Sujet : [INTERNET] Enquête publique Le Langrois

Je vous prie de bien vouloir trouver ci-joint la contribution du GIP à l'enquête publique du projet le Langrois sur le territoire des communes d'Aujeurres, Vaillant et Vesvres-sous-Chalancey.

Le projet a pour objet de densifier la partie occidentale du parc éolien du Langres Sud.

Cigogenoire-ProjetLangresSud.jpg

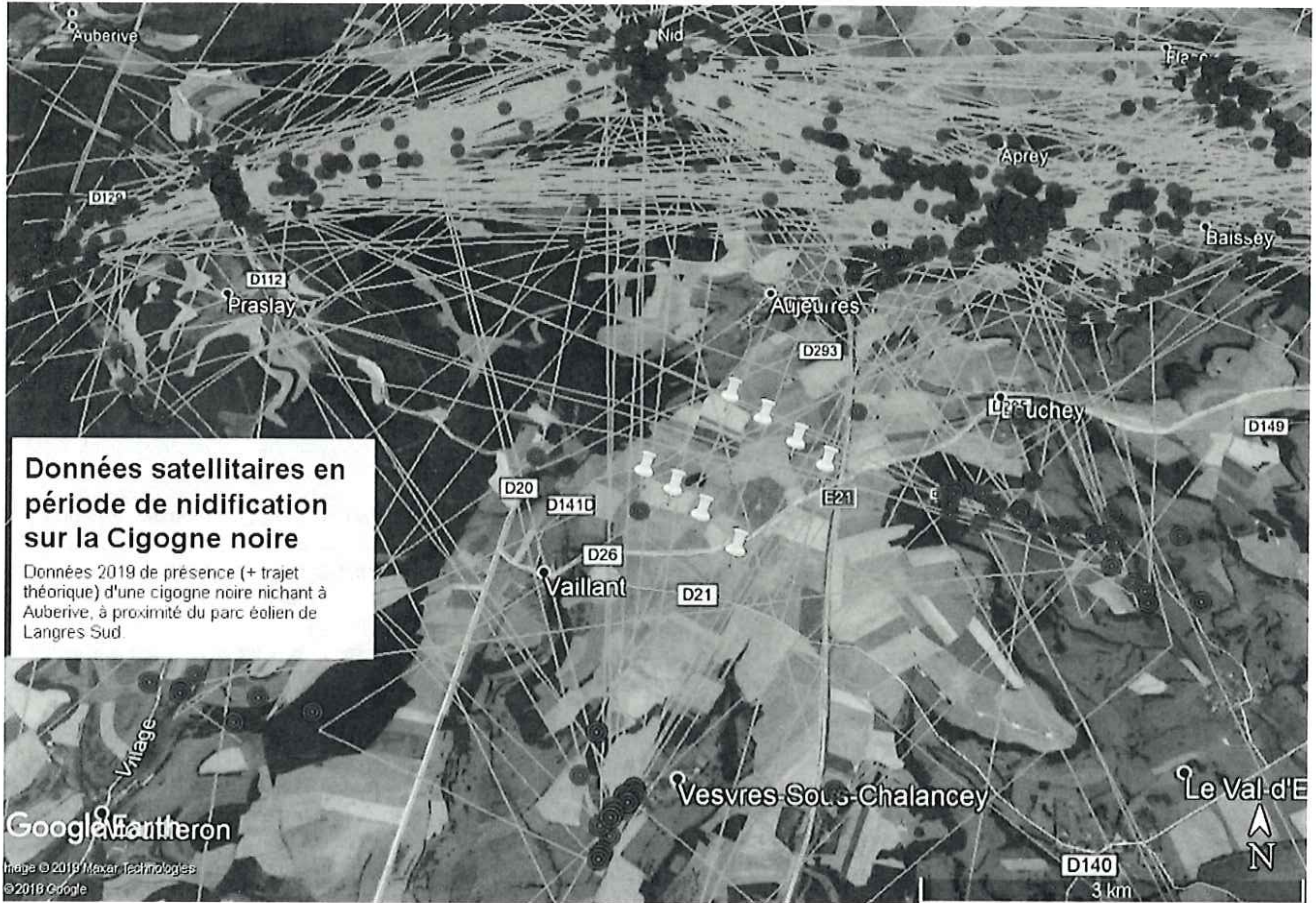
- ne mentionne pas la présence de Cigogne noire qui passe fréquemment dans le secteur dans la période mars-août comme le démontre les relevés satellitaires joints. La cigogne noire constitue une espèce emblématique pour le Parc national. Elle doit donc bénéficier d'une attention spécifique. La dynamique de sa population ne peut être affaiblie par des aménagement en coeur de parc national et dans l'aire optimale d'adhésion, et qui seraient de nature à la compromettre. L'étude d'impact conclut à une absence d'effet significatif du fait de l'éloignement de la ZPS du Châtillonais et de l'absence de données d'observation, mais ne mentionne aucune expertise sollicitée auprès de la coordination Cigogne noire LPO-ONF. Il aurait alors été porté à la connaissance du pétitionnaire la présence de cigognes nicheuses à proximité du site et hors de la ZPS.
